DKP/243/2019/MM

WYJAŚNIENIE TREŚCI SPECYFIKACJI ISTOTNYCH WARUNKÓW ZAMÓWIENIA (nr 3)

w postępowaniu o udzielenie zamówienia publicznego w trybie przetargu nieograniczonego nr referencyjny: I/PNE/009/2019/MK na: „**Termomodernizacja budynku Szkoły Podstawowej Nr 24 w Gdańsku, ul. Lilli Wenedy 19i budynku Żłobka Nr 1 w Gdańsku, ul. Malczewskiego 33, realizowana w ramach projektu pn.: "G1- Kompleksowa modernizacja energetyczna budynków oświatowych oraz sportowych należących do Gminy Miasta Gdańska - w latach 2017-2020"**”.

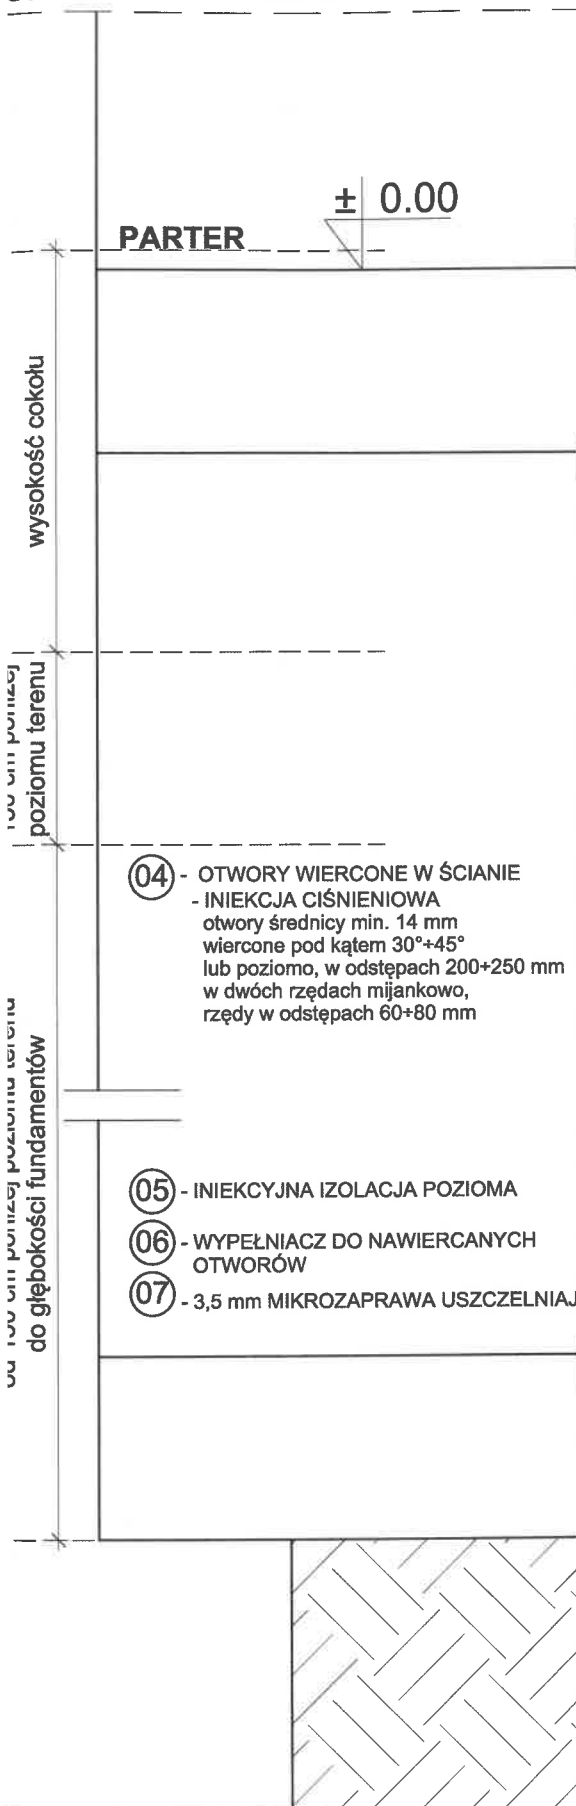
Na rysunku D-03 pokazany jest szczegół cokołu budynku. Wg rysunku szczyt cokołu (powierzchnia pozioma) ma być wykończona tynkiem mozaikowym. Czy ze względów funkcjonalnych (utrzymanie czystości przez użytkownika) nie byłoby właściwe zastosowanie w tym miejscu opierzenia w formie parapetu, który urywałby wodę spływającą z elewacji, po obrysie budynku?

Odpowiedz Zamawiającego:

Należy zastosować zabezpieczenie z obróbki blacharskiej. Szczegóły rozwiązania określono w załączniku nr 4 do wyjaśnienia treści SIWZ.
